CONFERENZA DI VERIFICA
VERBALE MODIFICA P.I.I. EX FELTRIFICIO SCOTTI IN VARIANTE AL PGT

Il giorno 12 gennaio 2021, in modalità telematica, si è svolta la Conferenza di verifica VAS relativa alla modifica del Programma Integrato di Intervento (P.I.I.) “Ex Feltrificio Scotti” in viale Cesare Battisti, in variante al P.G.T. ai sensi dell’art. 92 (comma 8) della L.R. n. 12/2005.

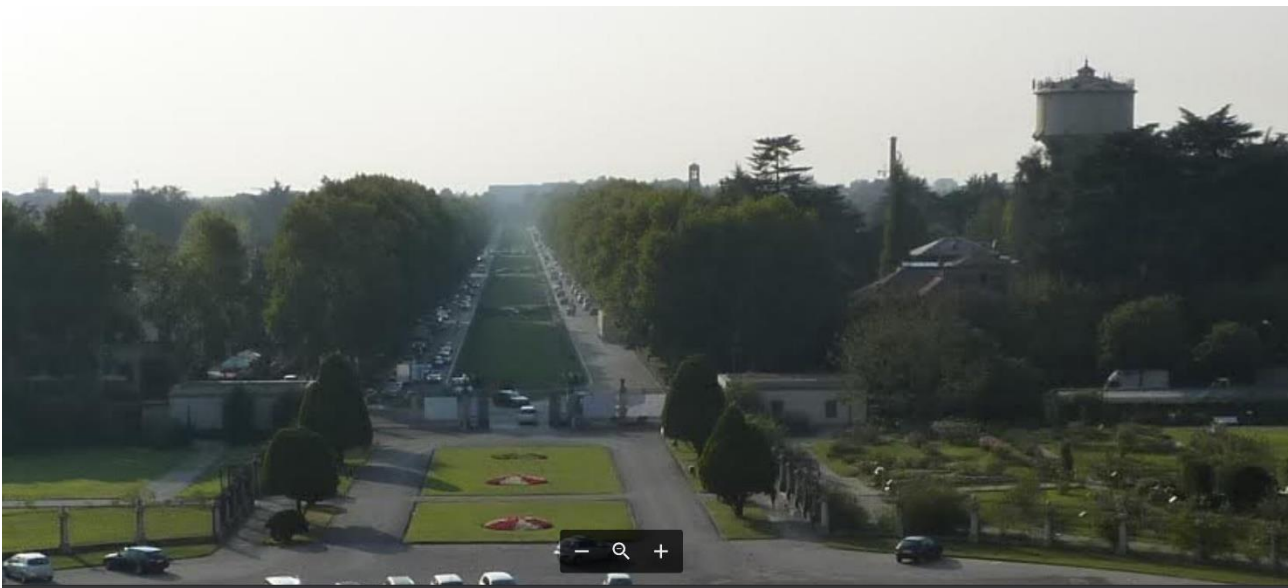
La valutazione di incidenza paesistica pari a **3=media**, comporta un grado di incidenza del progetto **pari a 15**, limite oltre il quale, come già osservato, la tolleranza non sarebbe accettabile.

Se si assegnasse un valore più realistico di 4 (valore minimo da assegnare all'impatto paesistico di un tale progetto), **il grado di incidenza salirebbe a 20 ben sopra la soglia di tolleranza quindi NON FATTIBILE!**

Si noti che la valutazione del grado di incidenza paesistica del progetto è **“determinata dal progettista”**, come si legge a pag.160 del rapporto preliminare, il quale non ha propriamente un ruolo imparziale visto che il committente è il proprietario dell'area o chi ne rappresenta gli interessi.

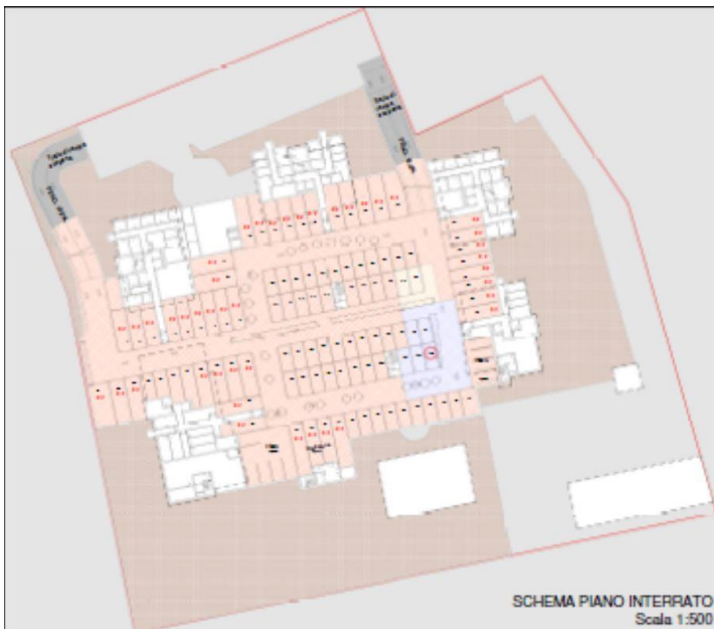
La relazione tecnica geologica è **piena di criticità e di cautele che contrastano palesemente con i dichiarati obiettivi di edificazione massiva ed intensiva**. Le tre criticità maggiori citate nel rapporto sono rappresentate una dalla presenza del **"Grande Bacino Acquifero Freatico"** Pag 18, dalla presenza della falda intorno a 30mt di profondità, che costituisce la maggiore e più accessibile risorsa idrica **non solo della zona, bensì dell'intera città di Monza, e dai pozzi 038 angolo Via Donizetti e 084**, Pag 39. La seconda è la dichiarata e rilevata presenza degli **"Occhi Pollini"** che minano la resistenza del terreno, Pag 38 e la terza è rappresentata dall'area stessa che insiste all'interno della **"Zona di Rispetto"** per la quale nelle Pag 40,41,42,43 vengono elencate moltissime cautele.

Per la realizzazione delle autorimesse deve essere asportato terreno fino a 6mt. Le fondamenta per palazzi così massicci in un terreno ad alta suscettività **agli “occhi pollini”** **“richiedono palificazione ad alte profondità che comporterebbero ingenti colate di cemento che vanificano l'intento di conservazione della maggiore permeabilità possibile del sottosuolo** dichiarato negli intenti della modifica in progetto.

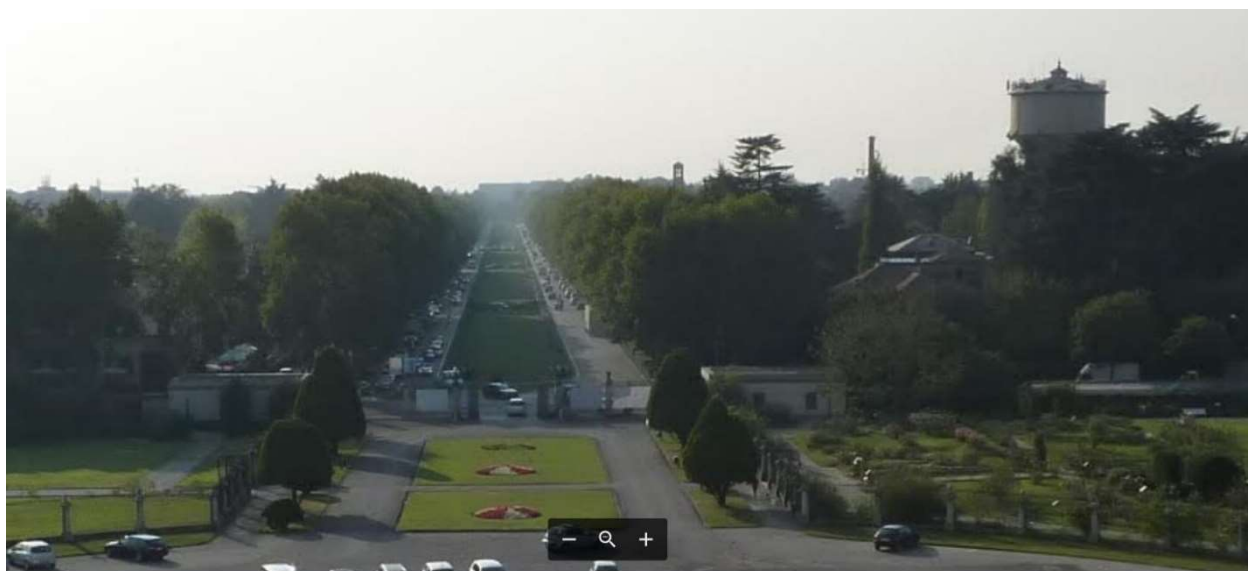
La valutazione di incidenza paesistica a **3=media**, comporta un grado di incidenza del progetto **pari a 15** limite oltre il quale la tolleranza non sarebbe accettabile.

Se si assegnasse un valore più realistico di 4 (valore minimo da assegnare all'impatto paesistico di un tale progetto), **il grado di incidenza salirebbe a 20 ben sopra la soglia di tolleranza quindi NON FATTIBILE!**

Si noti che la valutazione del grado di incidenza paesistica del progetto è "*determinata dal progettista*", come si legge a pag.160 del rapporto preliminare, il quale non ha propriamente un ruolo imparziale visto che il committente è il proprietario dell'area o chi ne rappresenta gli interessi.

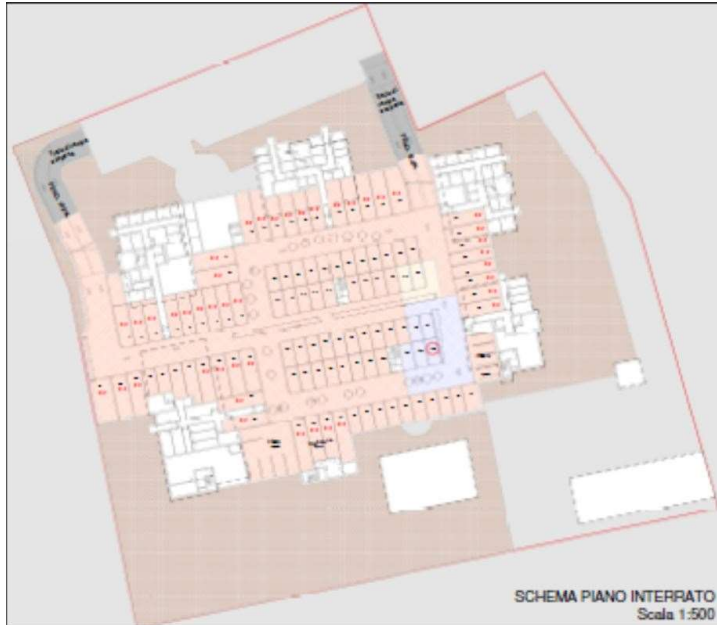
La relazione tecnica geologica è **piena di criticità e di cautele che contrastano palesemente con i dichiarati obiettivi di edificazione massiva ed intensiva**. Le tre criticità maggiori citate nel rapporto sono rappresentate una dalla presenza del "**Grande Bacino Acquifero Freatico**" Pag 18, dalla presenza della falda intorno a 30mt di profondità, che costituisce la maggiore e più accessibile risorsa idrica **non solo della zona, bensì dell'intera città di Monza, e dai pozzi 038 angolo Via Donizetti e 084**, Pag 39. La seconda è la dichiarata e rilevata presenza **degli "Occhi Pollini"** che minano la resistenza del terreno, Pag 38 e la terza è rappresentata dall'area stessa che insiste all'interno della "**Zona di Rispetto**" per la quale nelle Pag 40,41,42,43 vengono elencate moltissime cautele.

Per la realizzazione delle autorimesse deve essere asportato terreno fino a 6mt di profondità'. Le fondamenta per palazzi così massicci in un terreno ad alta suscettività **agli "occhi pollini" "richiedono palificazione ad alte profondità che comporterebbero ingenti colate di cemento che vanificano l'intento di conservazione della maggiore permeabilità possibile del sottosuolo** dichiarato negli intenti della modifica in progetto.
